LICITACIÓN PÚBLICA INTERNACIONAL N° 02/14
“Adquisición de Equipamiento para Centro de Procesamiento de Datos”

La Plata, 30 de Abril de 2014

CIRCULAR N° 03/14 -con consulta-

PROYECTO PNUD ARG/ 08/029

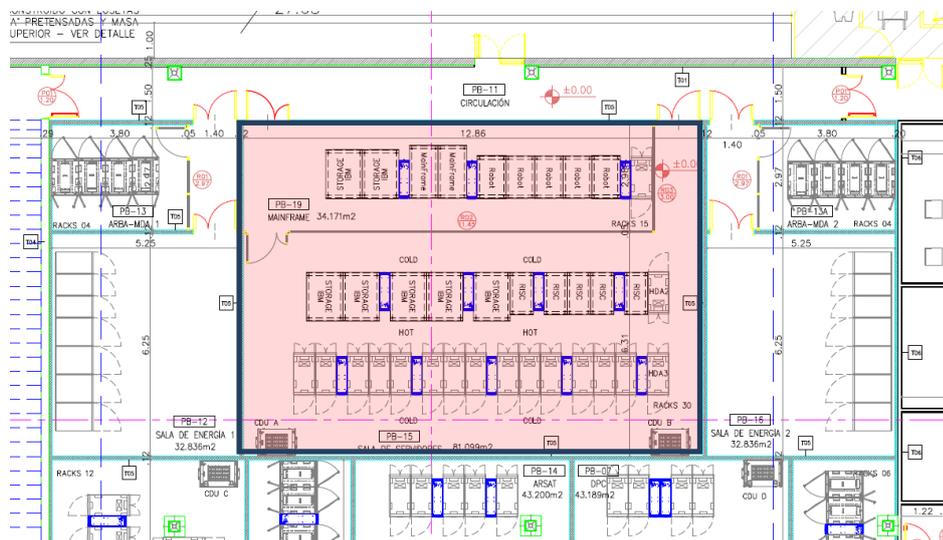
En el punto 7.1 del Anexo 12 se indican especificaciones de artefactos de iluminación, sin embargo no se especifica la instalación eléctrica asociada (tableros, cableado, canalizaciones, interruptores, etc.). En el plano AR-IE-00 se indican las ubicaciones de las luminarias en la planta, sin embargo en dicho plano se incluyen salas que no forman parte de la etapa a equipar en el presente proceso. Se solicita confirmar que dado que los ambientes correspondientes a etapas futuras no serán objeto de la presente licitación, las luminarias de dichos ambientes no deben ser provistas. Se solicita confirmar que la instalación eléctrica asociada a los artefactos a proveer para la presente etapa de implementación también debe formar parte de la provisión.

Respuesta

En respuesta a esta pregunta el oferente deberá remitirse al plano AR-AP1-00. En el cual están indicados todos los sectores correspondientes a la provisión de la etapa 1. El oferente deberá proveer todas las luminarias e instalación eléctrica asociada para cada recinto ubicado en el mencionado plano.

Las salas involucradas son: Operadores 01, Desembalaje, Sala Incendio, Vigilancia, Readecuación de Operadores 2, Pasillos de circulación detallados, Readecuación de Office, Todas las tareas en la parte exterior del edificio (Iluminación, canalizaciones, PAT, etc), Pasillo de circulación hasta entrada de Sala de Cortes, Readecuación de Sala de Cortes y Depósitos de insumos, Ambientes detallados para AMS, Sala ARBA-MDA1, Sala ARBA-MDA2, Sala Servidores – Mainframe, Sala de energía 1, Sala de energía 2.
